六ヶ所高レベル放射性廃棄物貯蔵管理センター  
における放射性固体廃棄物の最大保管廃棄能力  
向上に係る変更について

平成22年10月7日

青森県環境生活部原子力安全対策課  
六ヶ所村企画・防災部門原子力対策課

図-2 放射性固体廃棄物の最大保管廃棄能力向上に係る変更の概要

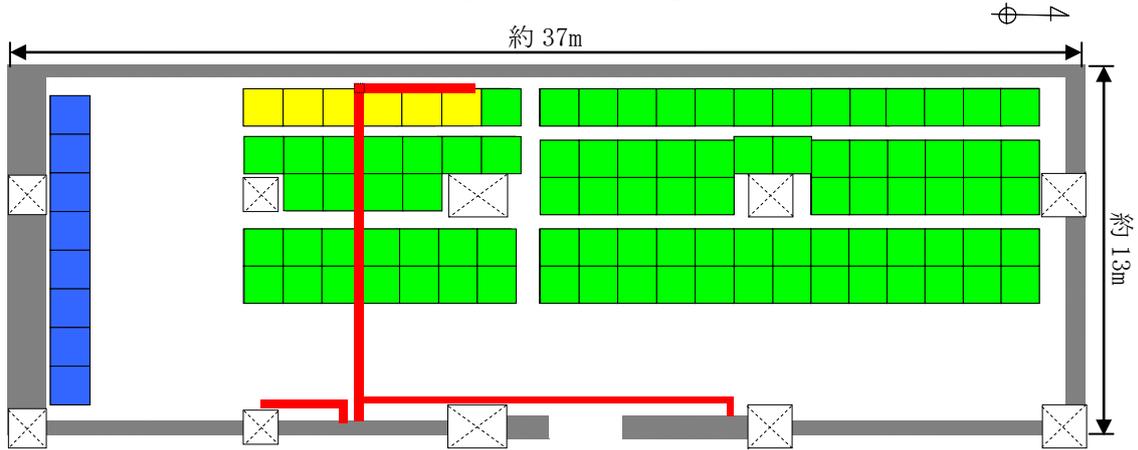
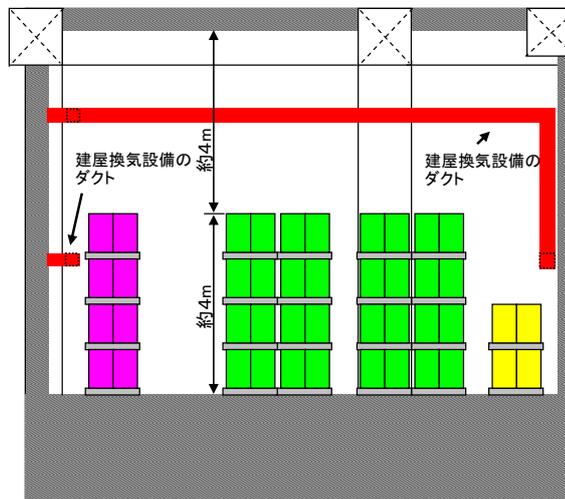
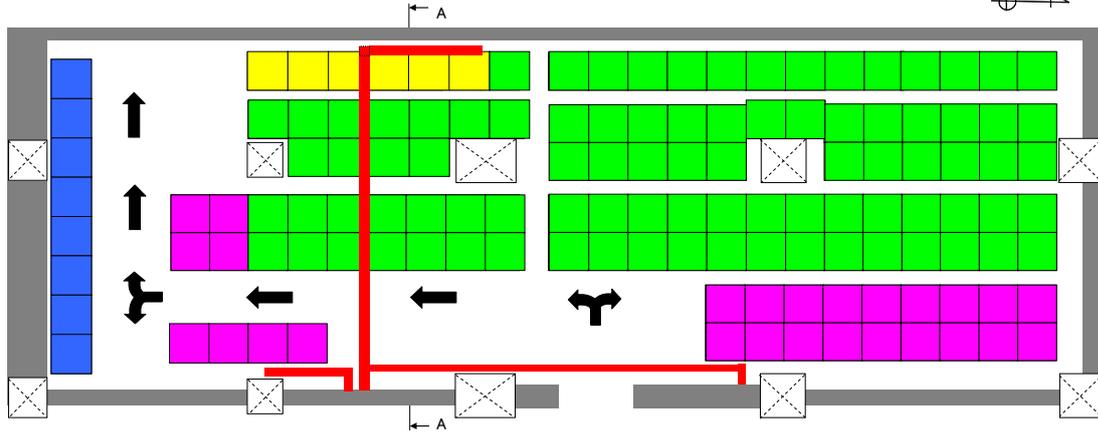
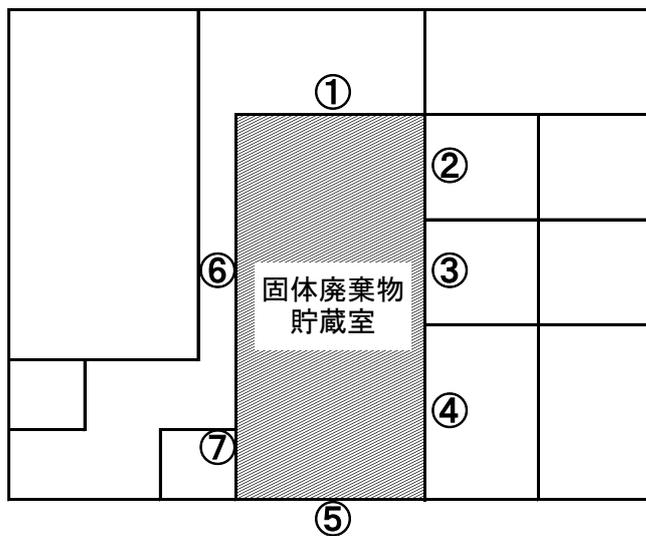
### (1) ドラム缶及びボックスパレットの積み付け段数の変更

現状、固体廃棄物貯蔵室内に3段積みで保管廃棄しているドラム缶の積み付け段数を4段積みに、また、現状2段積みとしているボックスパレットを3段積みに変更することにより、約380本分の保管廃棄能力の向上を図っている。

### (2) スペースの有効活用

固体廃棄物貯蔵室内のスペースを有効に活用し、ドラム缶を4段積みすることにより、約420本分の保管廃棄能力の向上を図っている。なお、固体廃棄物貯蔵室の貯蔵エリアは、作業動線及び安全性に配慮した配置とし、ドラム缶を4段積みする場合においても、ドラム缶上部から天井までの間隔に余裕があり、ドラム缶等の積み付け作業に影響はないとしている。

図-3 しゃへい評価における線量率評価点

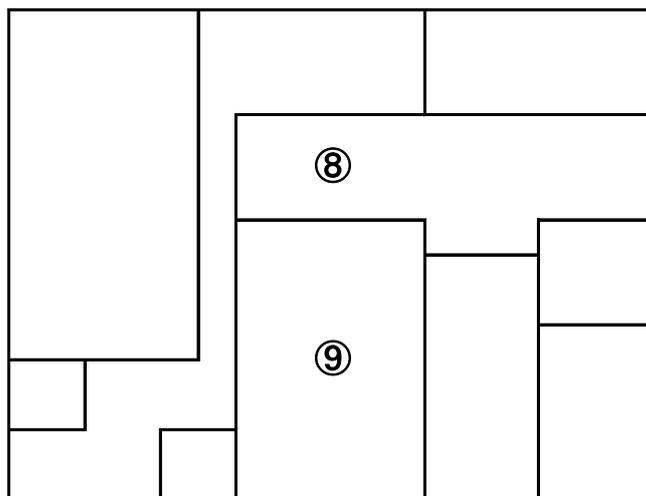
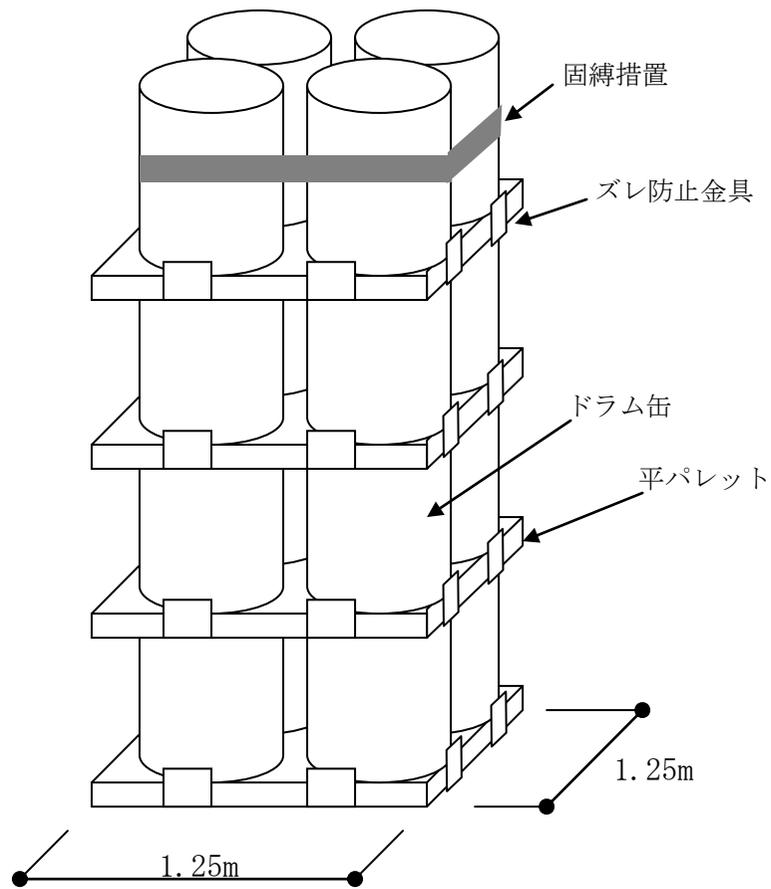
最大保管廃棄能力向上後における外部放射線に係る線量率を評価した結果、線量率の増加は極めて小さい値であり、現行のしゃへい設計区分を変更する必要はないことを確認したとしている。線量率の評価は、ドラム缶等の貯蔵場所、しゃへい設計区分等を考慮し、表-2の9箇所の評価点で実施している。線量率評価点の位置を図-3に示す。

#### (1) 4段積みドラム缶の場合

ドラム缶の重量については、置場1箇所に積むドラム缶16本の重量の合計が3,600 kgfを超えないよう管理するとしている。

$$4,000 \text{ kgf} / 1.5625 \text{ m}^2 \text{ (平パレット面積)} = 2,560 \text{ kgf/m}^2$$

よって、建物を設計した時に想定した値（2,700 kgf/m<sup>2</sup>）より小さく、最大保管廃棄能力向上後も建屋強度上は問題ないとしている\*。

ドラム缶の重量管理については、1本毎に重量を測定し、現状は最大 300 kgf/本で管理しているが、今後、4段積みする場合は社内規定類に置場1箇所の総重量の制限値を記載し、置場1箇所に積むドラム缶 16本の重量の合計が 3,600 kgf を超えないよう管理するとしている。また、3段から4段に積み替えをする場合も同様に、重量を確認し、置場1箇所に積むドラム缶 16本の重量の合計が 3,600 kgf を超えないよう管理するとしている。

図-4. 2 ボックスパレットの配置

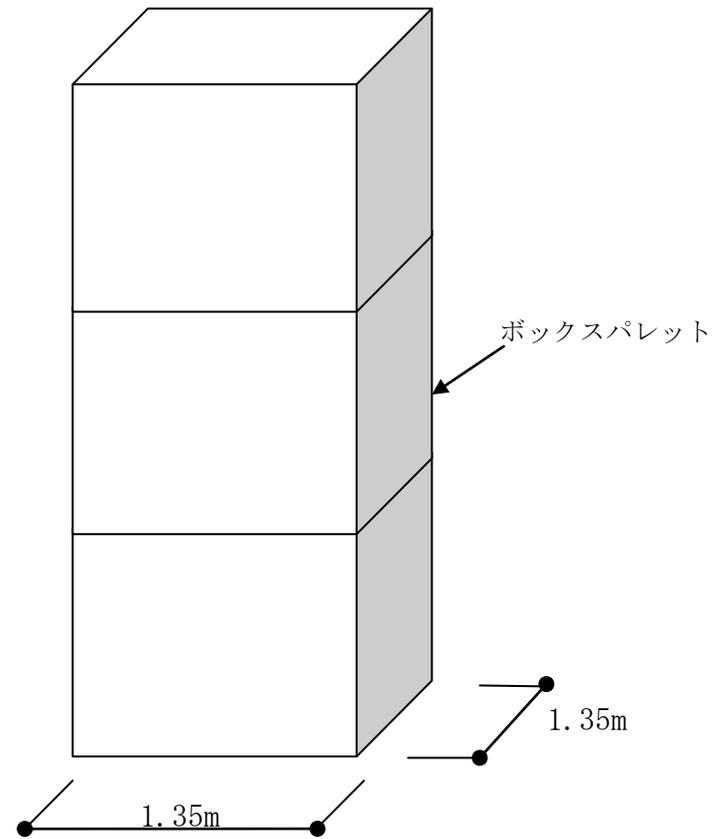
#### (2) 3段積みボックスパレットの場合

ボックスパレットの重量は、1基あたり 500 kgf を上限とし管理するとしている。

$$1,500 \text{ kgf} / 1.8225 \text{ m}^2 \text{ (ボックスパレット面積)} = 824 \text{ kgf/m}^2$$

よって、建物を設計した時に想定した値（2,700 kgf/m<sup>2</sup>）より小さく、最大保管廃棄能力向上後も建屋強度上は問題ないとしている\*。

図-5 4段積み時のドラム缶及びボックスパレットの転倒評価結果

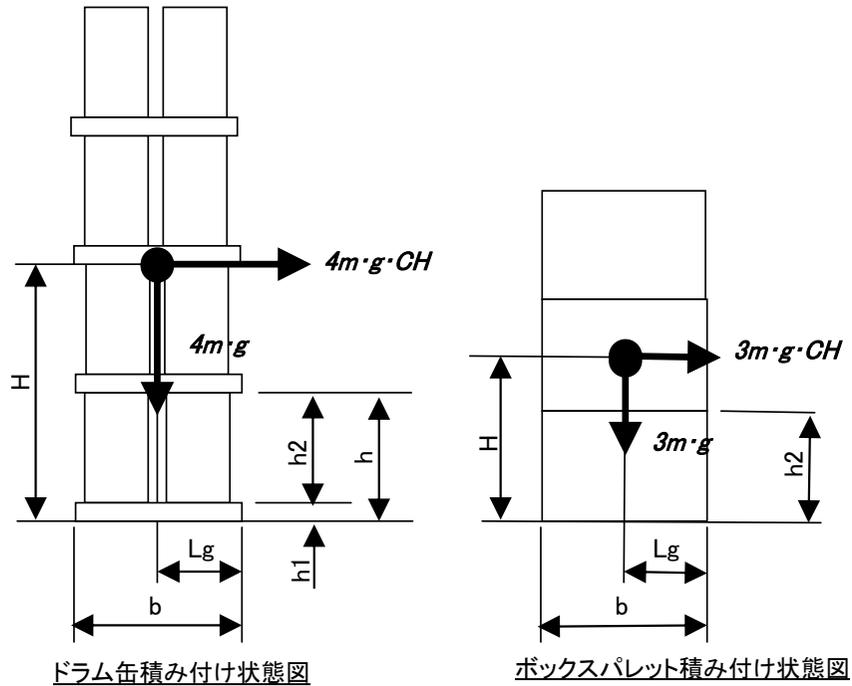
これを踏まえ、ドラム缶及びボックスパレットに対して、耐震Cクラス相当の地震力がかかった場合における転倒モーメントと自重による復元モーメントを算出し、その大きさを比較することにより、積み付け段数を変更した場合における地震時の転倒の可能性について評価している。評価モデルを図-5に示す。

(1) 4段積みドラム缶の場合

・転倒モーメント= $2.0 \times 10^7$  (Nmm)

・復元モーメント= $2.5 \times 10^7$  (Nmm)

よって、転倒モーメントより自重による復元モーメントが大きいことから転倒しないとしている。

(2) 3段積みボックスパレットの場合

・転倒モーメント= $5.6 \times 10^6$  (Nmm)

・復元モーメント= $9.9 \times 10^6$  (Nmm)

よって、転倒モーメントより自重による復元モーメントが大きいことから転倒しないとしている。

ドラム缶、ボックスパレットとも復元モーメントが大きいため、地震時にも転倒しない。
